MEMORIA JUSTIFICATIVA

**MEMORIA SOBRE CORRECCIÓN DE ERRORES MATERIALES O FORMALES
SUSCEPTIBLES DE EXPOSICIÓN PÚBLICA DETECTADOS EN EL PLAN ESPECIAL DE
PROTECCIÓN Y CATÁLOGO DE PROTECCIONES DE CIUTAT VELLA**

La selección de los errores materiales y formales susceptibles de exposición pública se extrae de la información facilitada por el SERVICIO DE GESTIÓN DE CENTRO HISTÓRICO, incluida en el EXPEDIENTE E-03502-2021-000025-00.

25. (5732513) C/ Samaniego 24

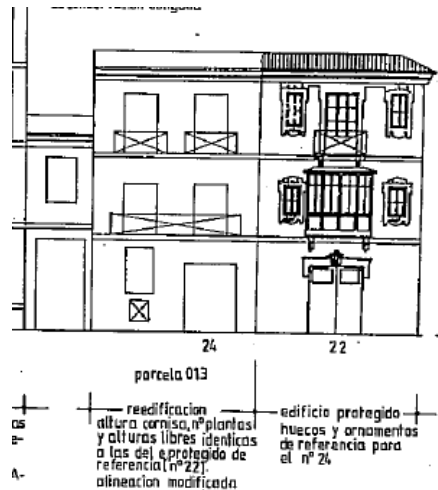
Respecto al edificio de la C/ Samaniego, nº 24, el PEP de Ciutat Vella asumió el régimen previsto por el anterior plan vigente PEPRI del Barri La Seu-Xerea (BOP València 26/02/1993). Como el edificio ya estaba parcialmente construido de acuerdo con estas determinaciones del PEPRI en el Plano O-08. Régimen Urbanístico del PEP Ciutat Vella para dicho edificio se determina M=m que significa que la altura de cornisa y el número de plantas permitidas son las del edificio existente (o lo que es lo mismo que en caso de sustitución se debería sustituir por el mismo número de plantas y altura de cornisa).

En ANEXO, ANEXO II.- ORDENANZAS PARTICULARIZADAS Ordenanzas Particularizadas parcelas e inmuebles, se introduce ordenanza grafica.

De igual modo se incorpora modificación en PLANO O-08 RÉGIMEN URBANÍSTICO eliminando de la parcela la nomenclatura de M=m y sustituyéndolo con el símbolo de la ordenanza pormenorizada con la numeración 25
